# 組織整備に伴う女川原子力発電所／東通原子力発電所 原子炉施設保安規定変更認可申請について

2021年3月26日  
東北電力株式会社

## 組織整備(概要)

変更概要① 本店組織における「原子力技術訓練センター所長」を「原子力人財育成課長」に名称変更

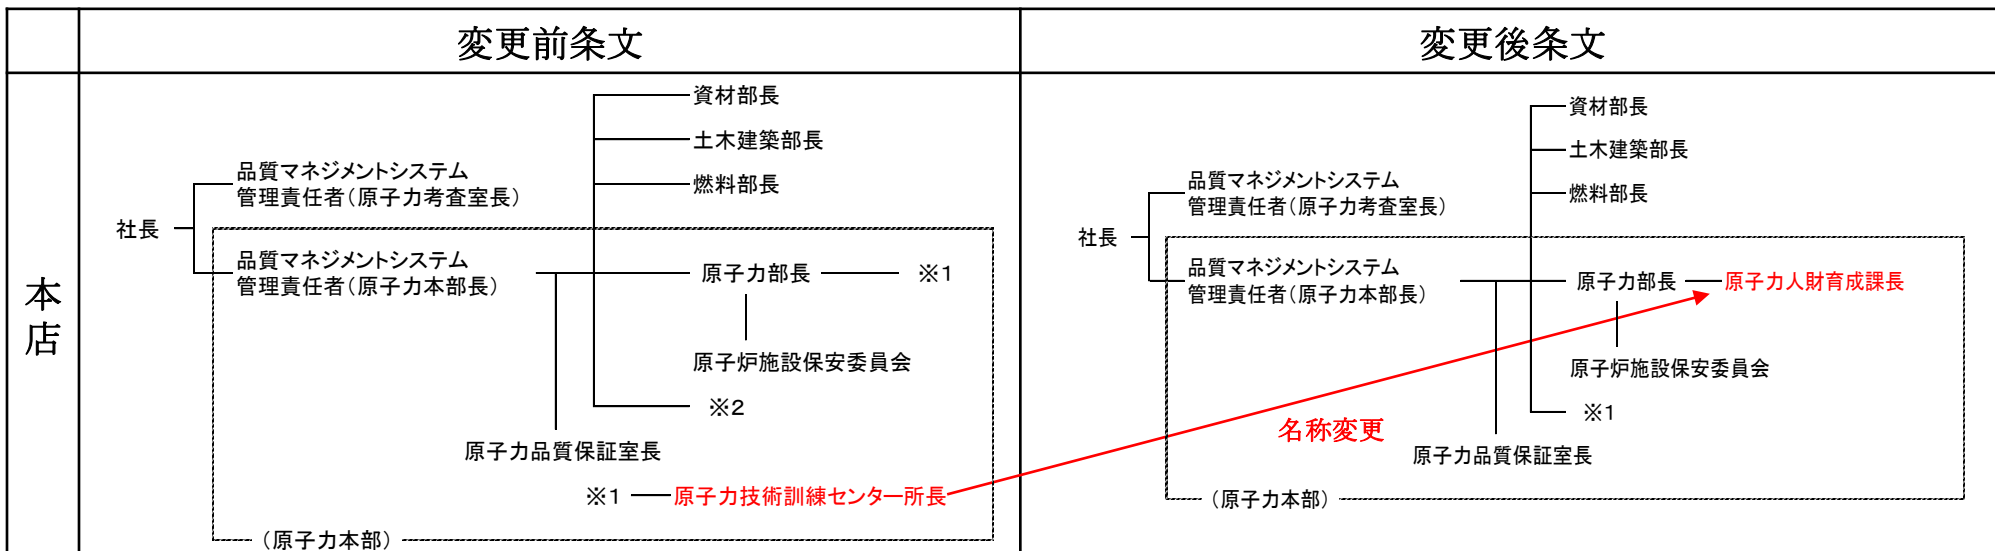
新規規制基準対応で導入する設備等の運用および今後の発電所運用を担う人財育成の観点から名称変更する。

- 女川第1編第4条, 東通第4条 (保安に関する組織), 女川第2編第204条 (保安に関する組織) について変更を行う。

(例) 女川第1編第4条 (保安に関する組織)      女川第2編第204条, 東通第4条 (保安に関する組織) も同様

変更前条文	変更後条文
(9) <u>原子力技術訓練センター所長</u> は, 教育・訓練 (保安教育を除く。) の総括に関する業務を行う	(9) <u>原子力人財育成課長</u> は, 教育・訓練 (保安教育を除く。) の総括に関する業務を行う

警備課長の所管する業務を総務部から技術統括部に業務を移管する組織変更を行い、「警備課長」を「核物質防護課長」に名称変更

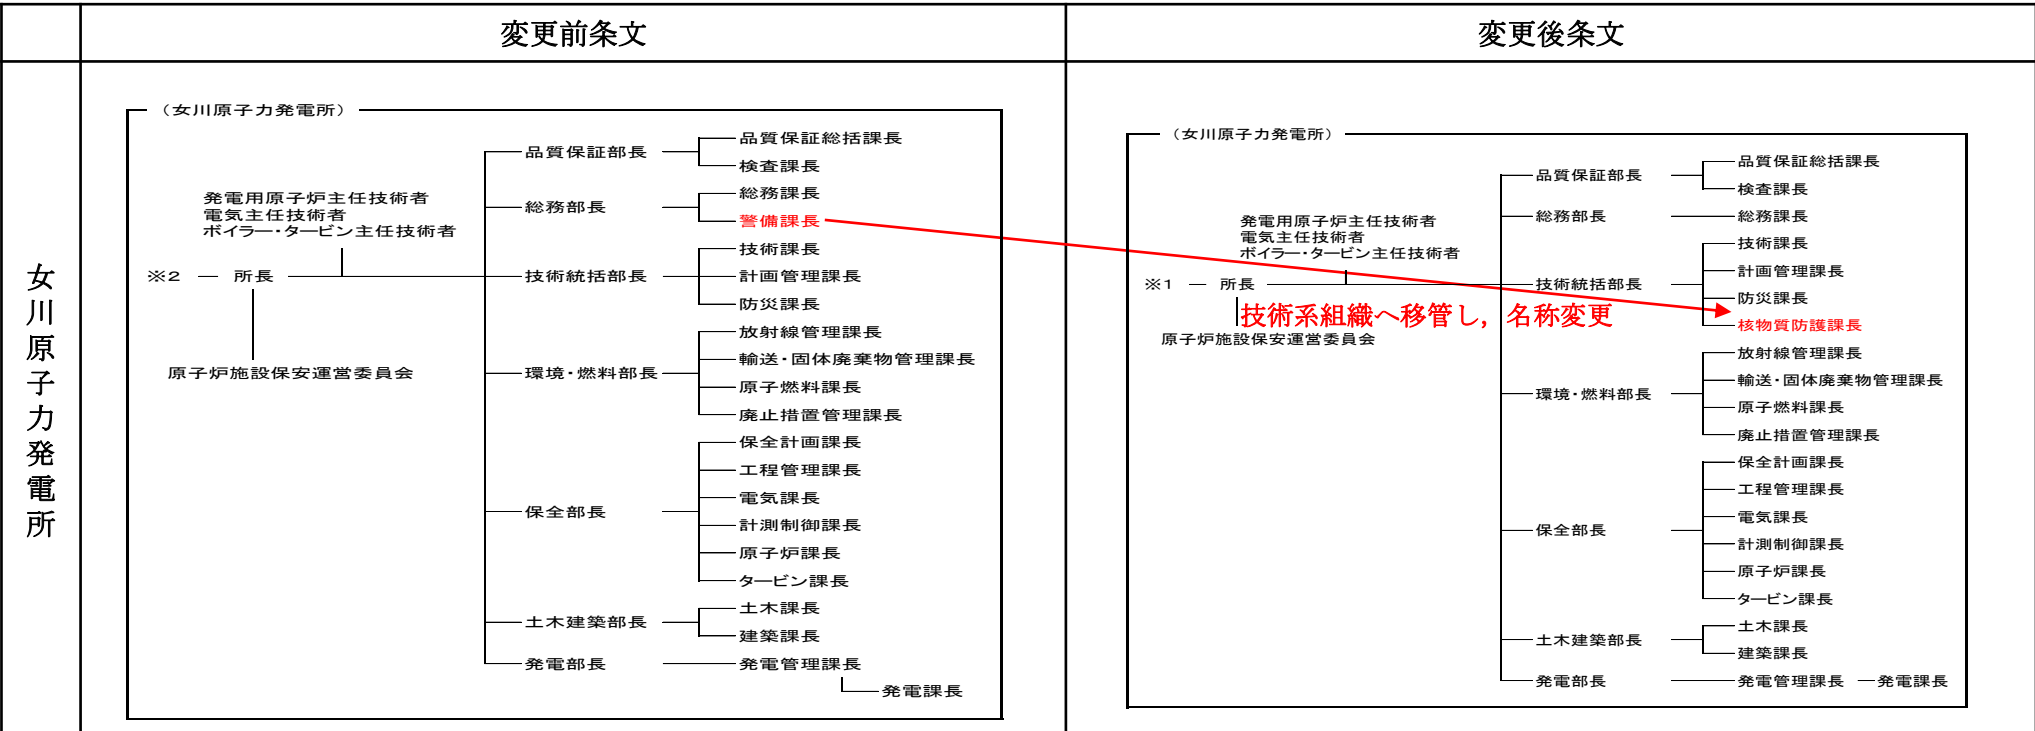
サイバーセキュリティや核物質防護に係る業務の専門性および技術的知見へのより適切な対応の観点から、警備課長を総務部から、原子炉施設の保安管理および緊急時の措置を統括している技術統括部へ組織変更するとともに、「警備課長」を「核物質防護課長」に名称変更する。

➤ 女川第1編第4条（保安に関する組織），女川第2編第204条（保安に関する組織）について変更を行う。

（例）女川第1編第4条（保安に関する組織）

変更前条文	変更後条文
（3）総務部長は、総務課長および警備課長の所管する業務を統括する	（3）総務部長は、総務課長の所管する業務を統括する
（4）技術統括部長は、技術課長、計画管理課長、および防災課長の所管する業務を統括する	（4）技術統括部長は、技術課長、計画管理課長、防災課長、および核物質防護課長の所管する業務を統括する
（12）警備課長は、保全区域および周辺監視区域の管理に関する業務を行う	（12）核物質防護課長は、保全区域および周辺監視区域の管理に関する業務を行う

女川第1編	女川第2編	タイトル	名称変更に伴う主語の変更
第98条	第298条	保全区域	「警備課長」 → 「核物質防護課長」
第99条	第299条	周辺監視区域	〃

## 変更概要③ 「警備課長」を「核物質防護課長」に名称変更

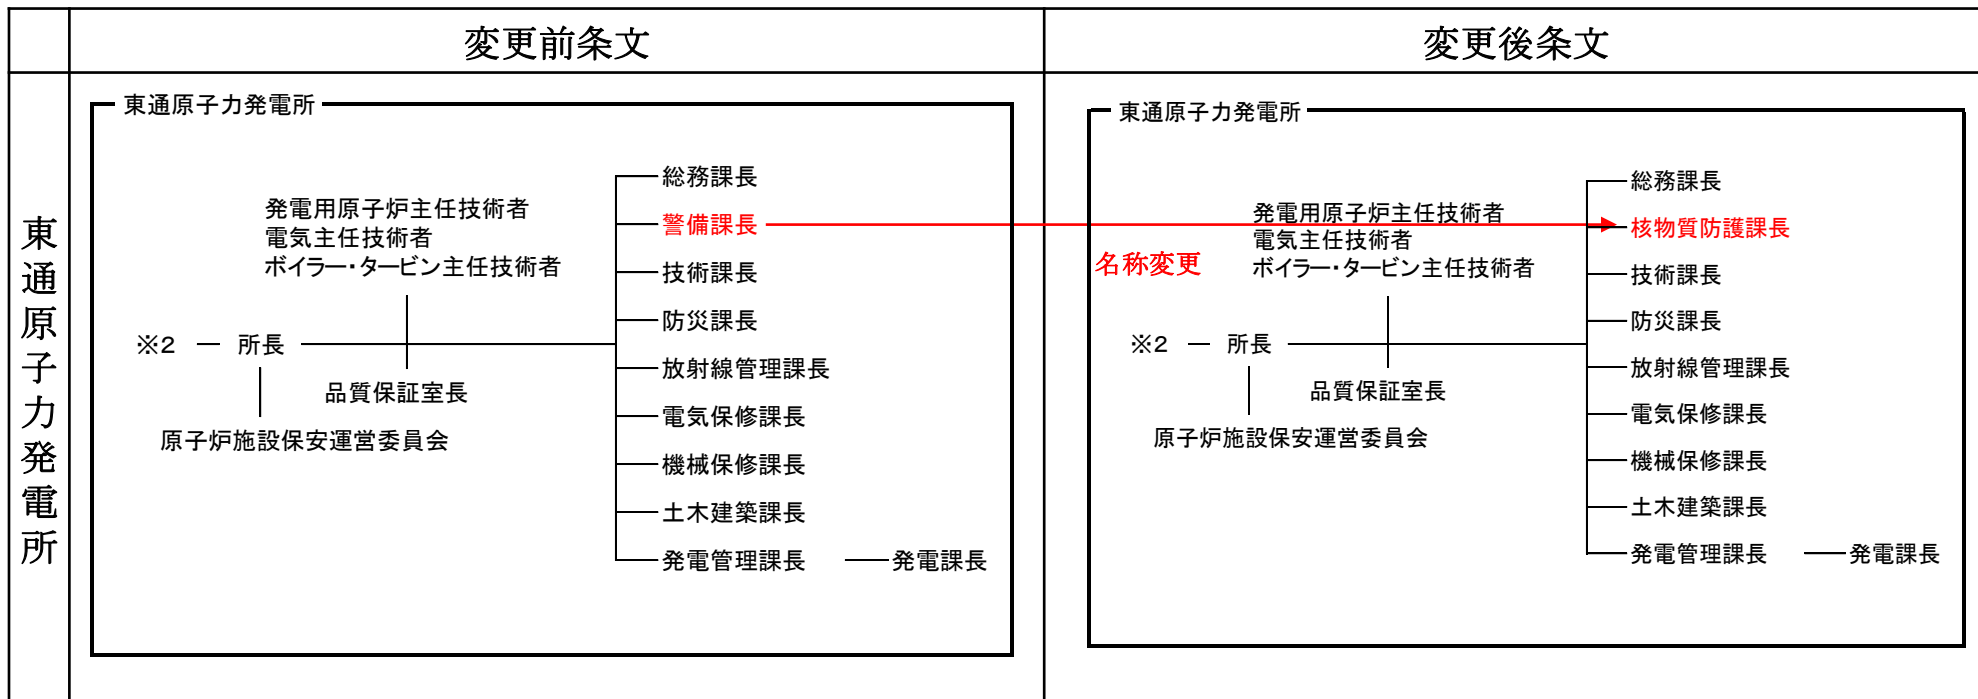
サイバーセキュリティや核物質防護に係る業務の専門性および技術的知見へのより適切な対応の観点から、女川と同様に名称に変更する。

➤ 東通第4条（保安に関する組織）について変更を行う。

（例）東通第4条（保安に関する組織）

変更前条文	変更後条文
(3) <b>警備</b> 課長は、 保全区域および周辺監視区域の管理に関する業務を行う	(3) <b>核物質防護</b> 課長は、 保全区域および周辺監視区域の管理に関する業務を行う

東通	タイトル	名称変更に伴う主語の変更
第97条	保全区域	「警備課長」 → 「核物質防護課長」
第98条	周辺監視区域	〃
